SAMODZIELNY PUBLICZNY WOJEWÓDZKI SZPITAL ZESPOLONY W SZCZECINIE

Nasz znak:
EP/220/31/2017/2

WYJAŚNIENIE TREŚCI SPECYFIKACJI ISTOTNYCH WARUNKÓW ZAMÓWIENIA

dotyczy: przetargu nieograniczonego znak: EP/220/31/2017 pn.: Dostawa wyrobów medycznych jednorazowego użytku dla SPWSZ w Szczecinie

Dotyczy zadania nr 12

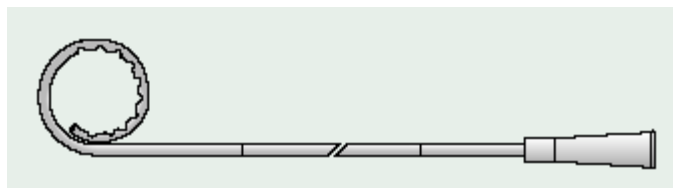
9. Czy Zamawiający, z uwagi na sformułowaną w art. 29 ust. 2 i art. 7 ust. 1 ustawy zasadę zachowania uczciwej konkurencji i równego traktowania wykonawców, dopuści i uzna za równoważny zestaw do cystostomii opisany jak poniżej?

Zestaw zawiera:

- ü Półotwarty trokar
- ü Cewnik pojedynczo zagięty długości 50cm z łącznikiem do worka
- ü Worek na mocz
- ü Butelkę na próbkę moczu
- ü Zacisk na cewnik

Półotwarty trokar

Cewnik pojedynczo zagięty złącznikiem do worka na mocz

Rozmiar cewnika: Cewnik **8 CH**, Cewnik **10 CH**, Cewnik **12 CH**

Odp.: Zamawiający nie wyraża zgody.

Dotyczy zadania nr 20

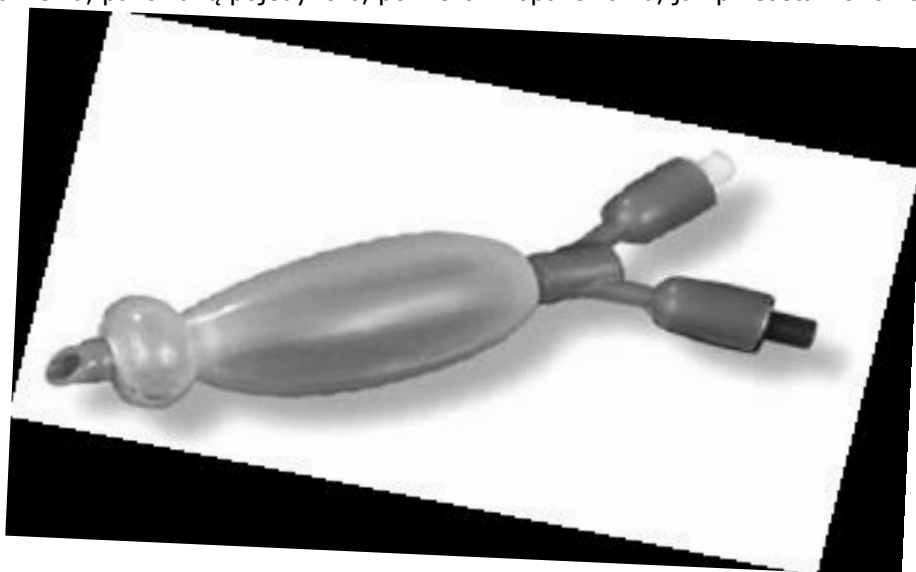
1. Czy Zamawiający dopuści do zaferowania uniwersalną silikonową tamponadę do nosa do tamowania krwotoków, posiadającą dwa niezależne nadmuchiwane mankiety, pozwalające na precyzyjną kontrolę krwawienia, pakowaną pojedynczo, po 1 szt. w opakowaniu, jak przedstawiono na zdjęciu poniżej?

Odp.: Zamawiający dopuszcza powyższe.
